Modulo per la presentazione delle osservazioni per i piani/programmi/progetti sottoposti a procedimenti di valutazione ambientale di competenza statale

ID: Codice procedura (ID_VIP/ID_MATTM): 12691

“Progetto di un impianto eolico denominato “Pitigliano” ubicato nei comuni di Pitigliano (GR) e Sorano (GR) costituito da 20 (venti) aerogeneratori di potenza nominale 7,0 MW per un totale di 140,0 MW con relative opere connesse ed infrastrutture indispensabili”

TESTO DELLE OSSERVAZIONI

Immagine 1. Vincoli ex art. 136 del CBC dal PIT della Regione Toscana e zona approssimativa dove è progettato l'impianto industriale.

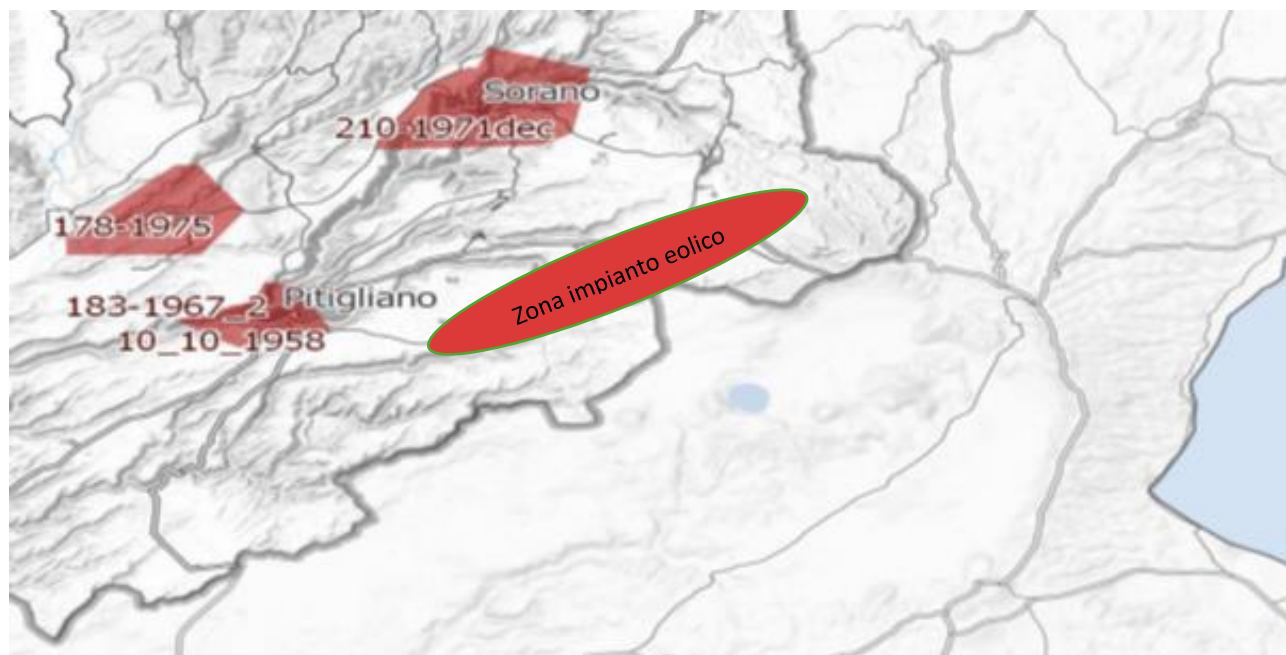
Inoltre, come sostiene la Proponente parte dell'impianto si verrebbe a trovare a 3,5 km dal centro abitato di Sorano. Infatti, tre degli aerogeneratori WTG 08, 09, 10 sono addirittura all'interno delle fasce di rispetto dei 3 km del suo vincolo paesaggistico di notevole interesse pubblico ex art 136 del CBC. Si evidenzia che così si crea

un'ulteriore incompatibilità con la tutela del Paesaggio.

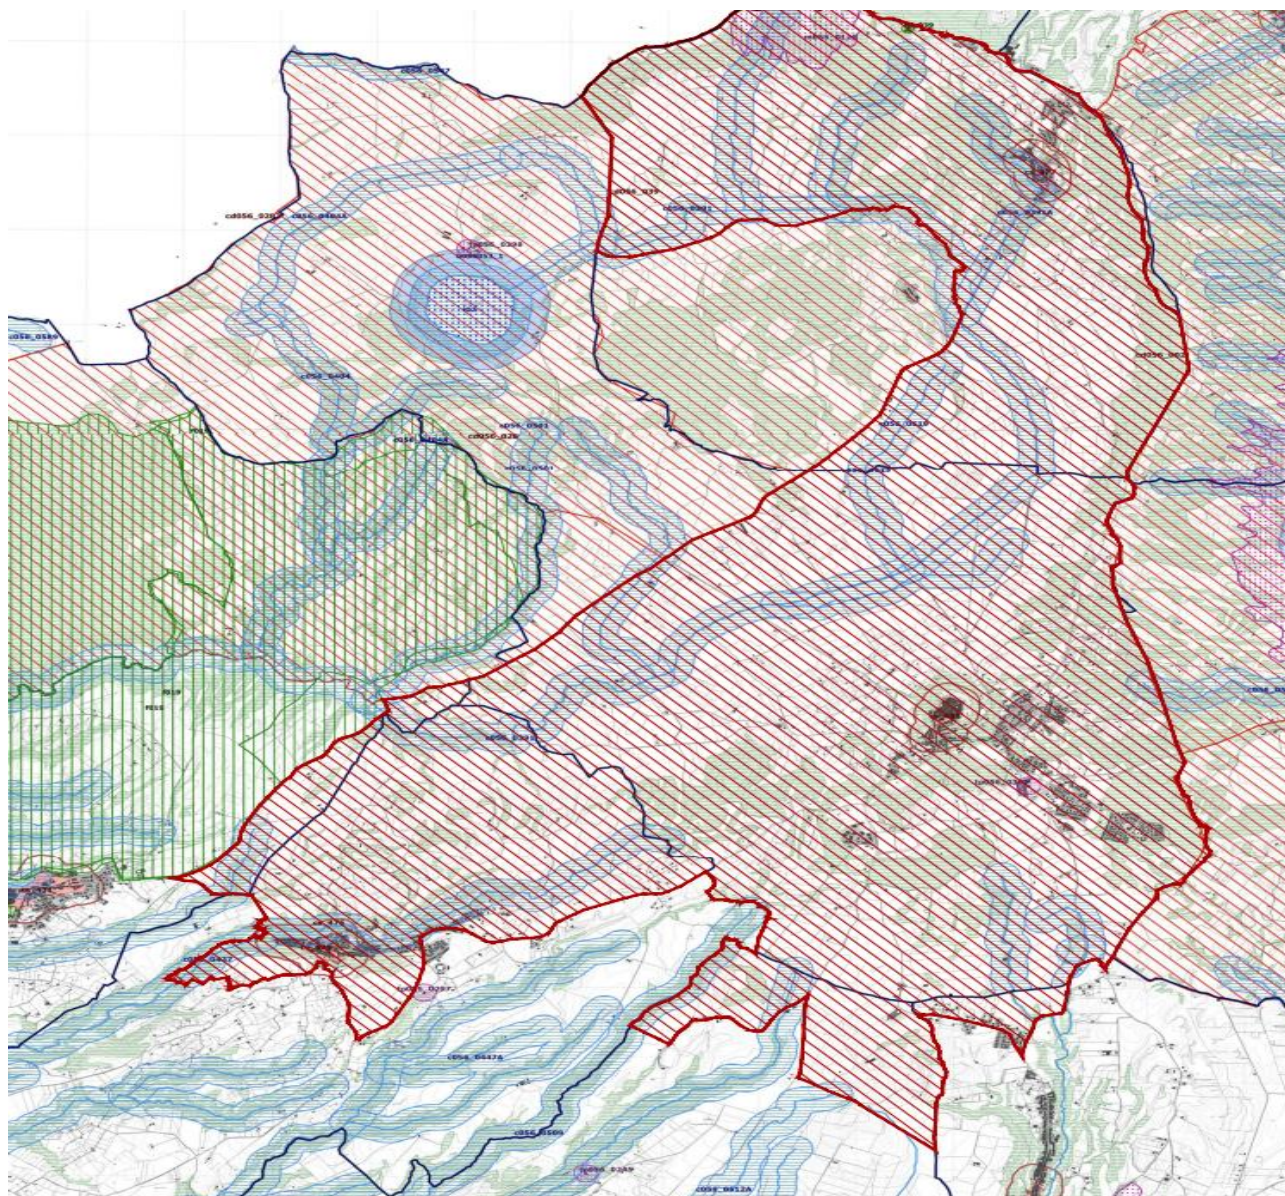
Come è illustrato nell'immagine si ribadisce che l'impianto industriale "Pitigliano" ricade completamente all'interno delle fasce di rispetto dei due vincoli di notevole

interesse pubblico e lambisce quelle di un terzo vincolo e quindi come affermato dal Consiglio di Stato nelle sentenze citate, l'impianto è insediato in area non idonea ai sensi dell'art. 20 comma 8 lettera c quater del D.Lgs. n. 199/2021 e ss.mm.ii al contrario di quanto sostiene la proponente.

Immagine 3. Cumulo di una parte di impianti eolici, fotovoltaici e geotermici industriali in progettazione ed esistenti intorno all’eolico industriale “Pitigliano”.

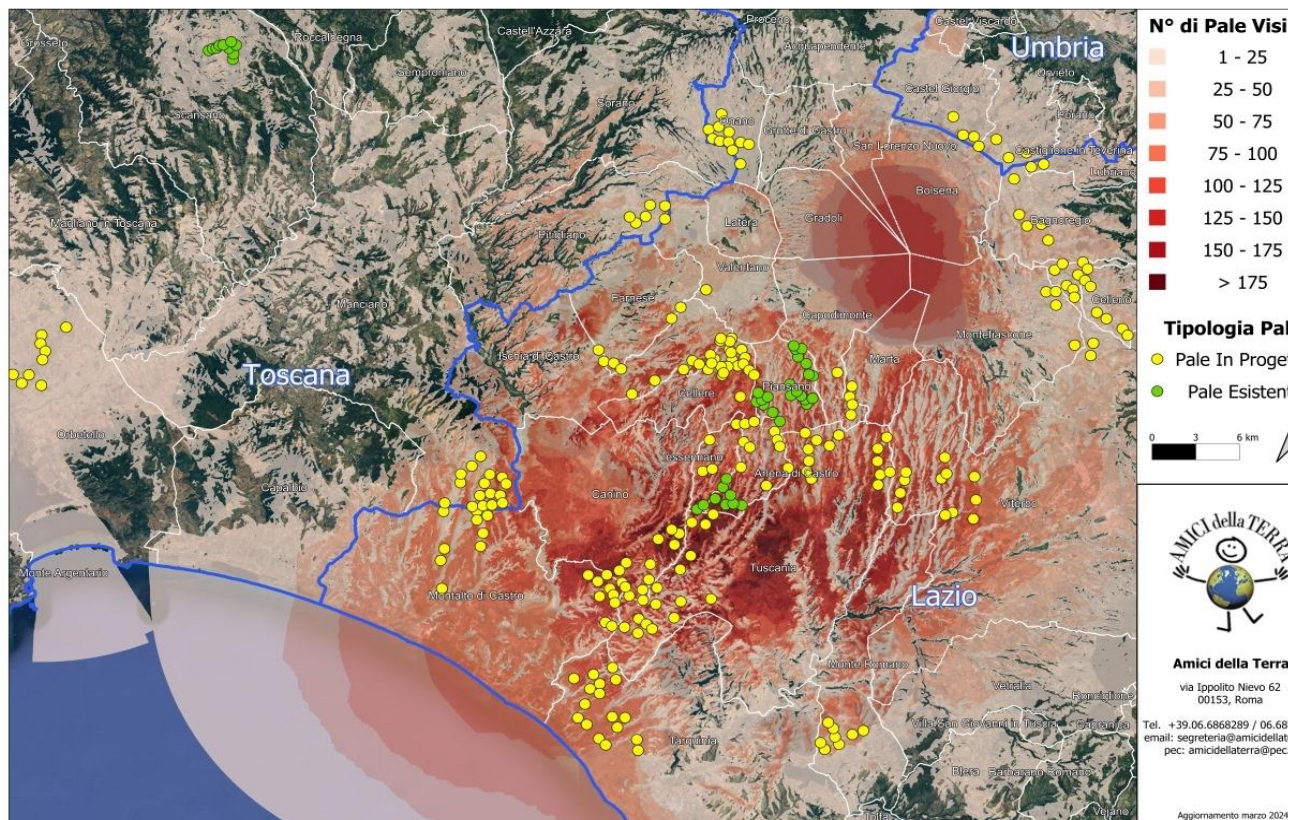
Beni Culturali “*Ambito paesaggistico, geologico e geomorfologico dell’orlo della caldera di Latera ...*” Non vengono nemmeno citati gli impianti eolici in progetto al MASE, il “Rempillo” (6 aerogeneratori) e un altro in verifica amministrativa di 14 aerogeneratori e 72, 6 MW. Ad oggi nei territori di Pitigliano, Sorano e in quello limitrofo potenzialmente potrebbero essere insediati 40 aerogeneratori alti 200 metri e larghi 170. Ma la proponente non cita neanche altri impianti che creerebbero il cumulo e quindi maggiore impatto. Infatti, sul territorio della “Città del Tufo” (Sorano e Pitigliano) impatterebbero anche l’impianto eolico “Montarzo” di Onano con 13 aerogeneratori con le dimensioni ricordate, l’altro eolico industriale nel territorio di Valentano con sette aerogeneratori (stesse dimensioni), gli impianti di Farnese con un minieolico di 3 Torri alte 60 metri già installate in località Poggio del Crognolo e l’impianto eolico industriale “Vallerosa” (7 aerogeneratori alti 200 metri e larghi 158 metri) in procedura VIA presso la Regione Lazio. Inoltre, altri impianti del minieolico già presenti a Valentano, Cellere e Piansano e due progetti eolici industriali con le stesse dimensioni (200 m x 170 m) nel Comune di Ischia di Castro. La valutazione del cumulo non prende neanche in considerazione gli impianti industriali di fotovoltaico e agrivoltaico in progetto a Farnese, Valentano, Ischia di Castro, Cellere. L’impianto geotermico in procedura Via al MASE, progettato nella Caldera di Latera. Quindi è stata effettuata una valutazione del potenziale impatto cumulativo non veritiera a dispetto di quanto affermato dalla proponente che sostiene di aver preso in considerazione uno spazio di 10 km intorno al suo impianto per gli impatti che si creerebbero.

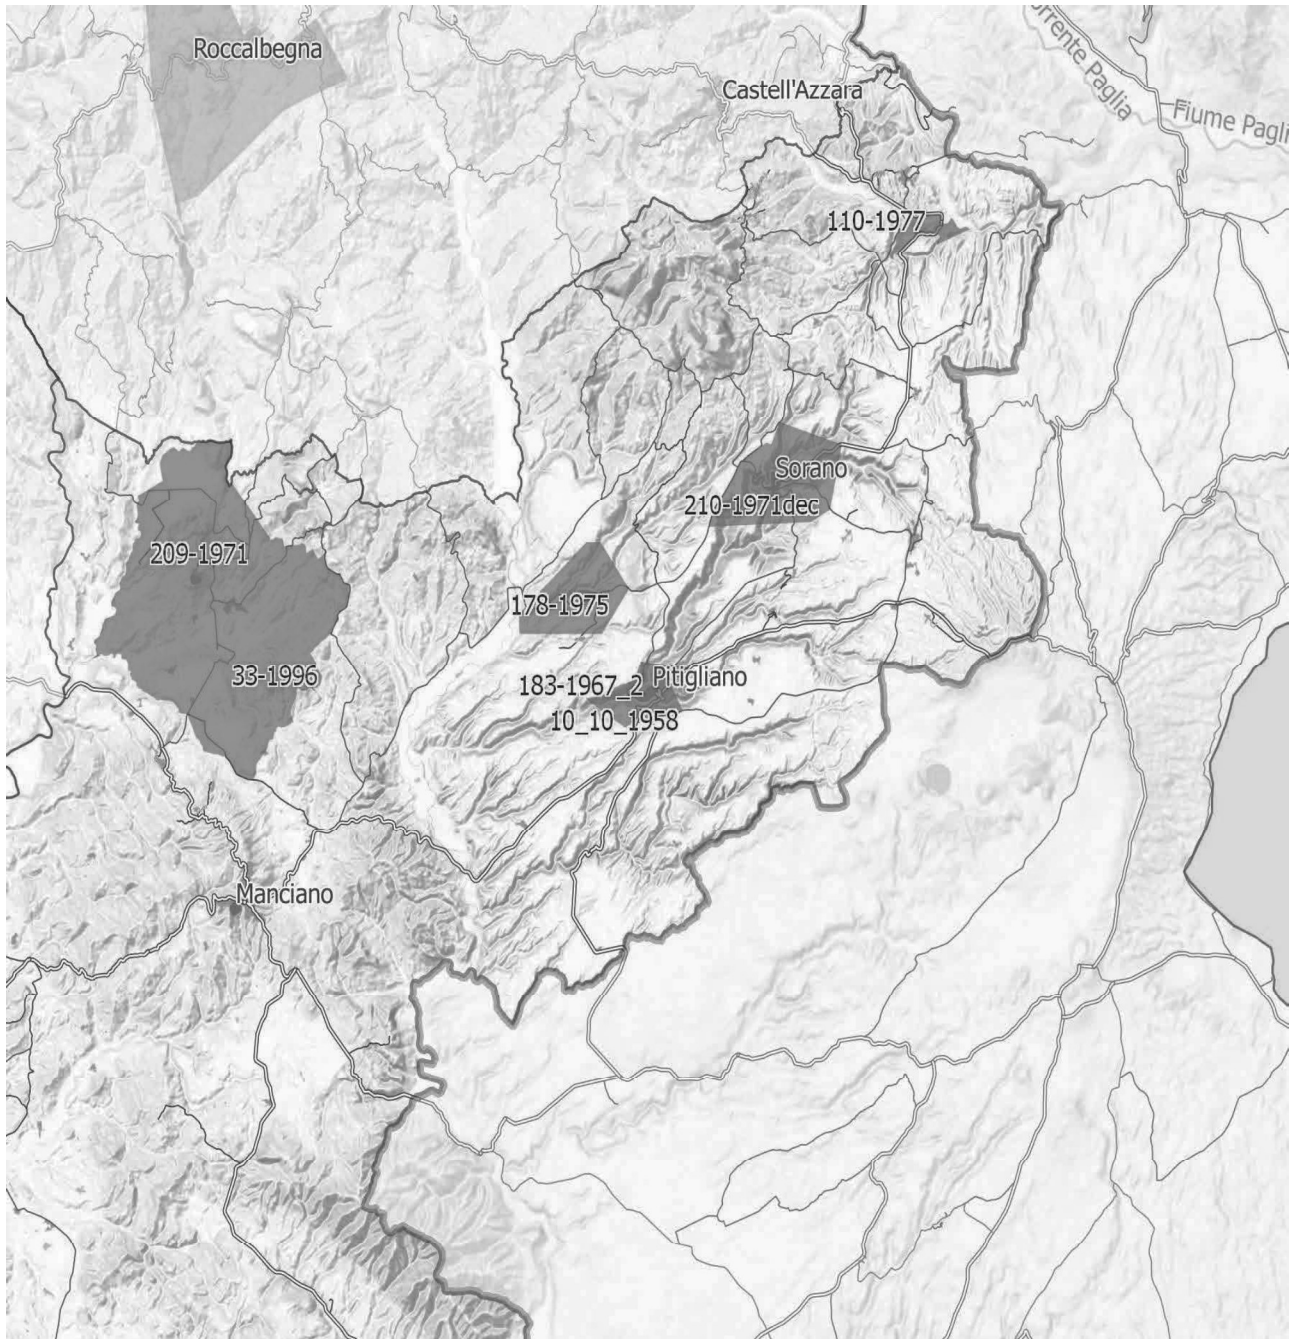
IMMAGINE n. 4 Si evidenzia che i tre aerogeneratori WTG 07, WTG 08 e WTG 09 impattano con il vincolo paesaggistico di notevole interesse pubblico del Centro Storico di Sorano. Il WTG 07 si troverebbe a 2828 m, WTG 08 2504 e WTG 09 2990. Il cavidotto dell'impianto invece impatta in buona parte del Vincolo paesaggistico ex art. 136 del CBC del Centro Storico di Pitigliano.

IMMAGINE n 5. Mappa eolici elaborata dall'Associazione Amici della Terra. La mappa evidenzia il cumulo degli impianti tra Lazio e Toscana.

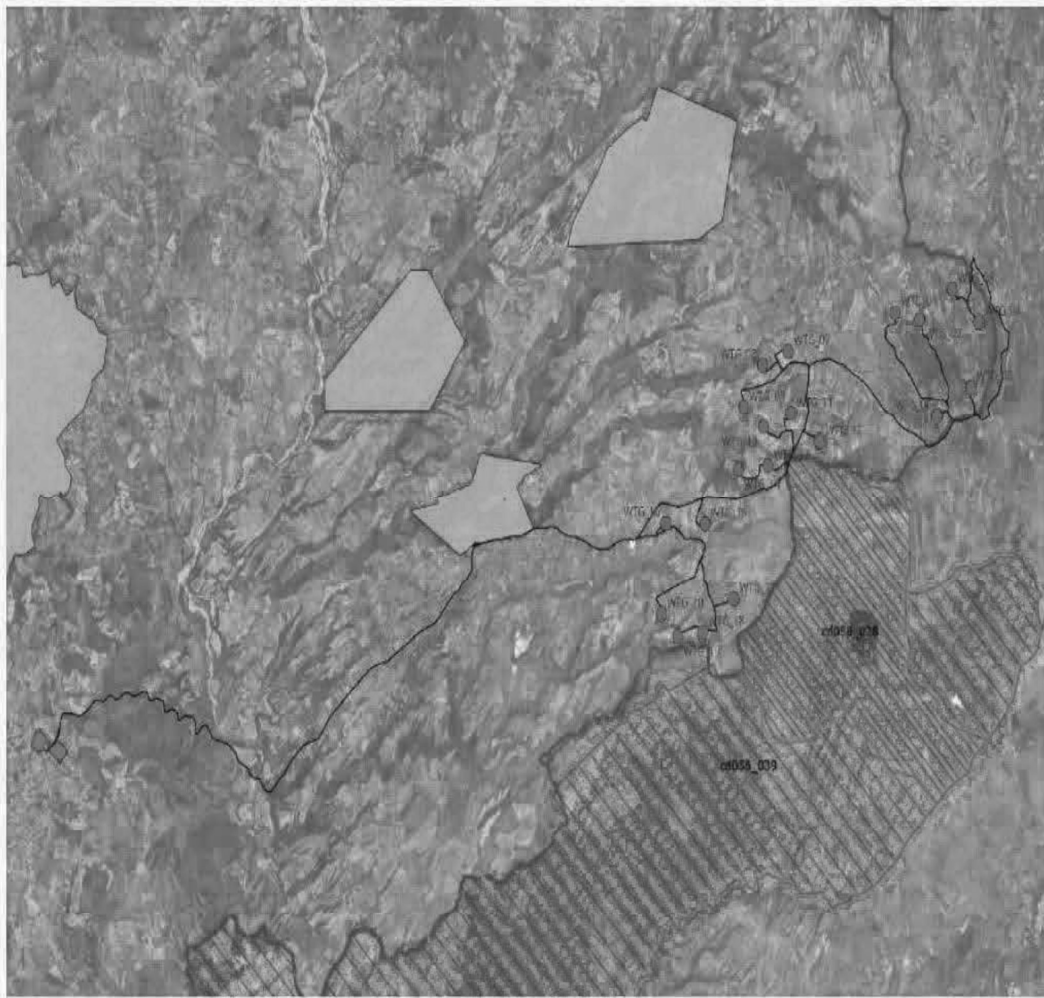
Riguardo al cumulo degli impianti FER, le mappe prodotte dalla proponente riguardano, come già evidenziato, soltanto una parte molto piccola degli impianti FER dell'area intermedia e vasta e in particolare di quelli eolici che contribuiscono a creare un notevole cumulo e la saturazione del territorio tosco laziale. Riguardo al cumulo dei soli impianti eolici si riporta la mappa dell'intervisibilità degli impianti eolici elaborata dall'Associazione nazionale “Amici della Terra”.

Se agli impianti eolici rappresentati qui sopra che non comprendono sia l'impianto eolico Pitigliano e le altre 14 pale del progetto eolico in verifica amministrativa sempre nel territorio di Pitigliano si aggiungono i migliaia di ettari (7000 fin'ora) di territorio occupato dagli impianti fotovoltaici e agrivoltaici e dalle altre tipologie appare chiaro il numero spropositato degli impianti FER nella bassa toscana e nella Tuscia.
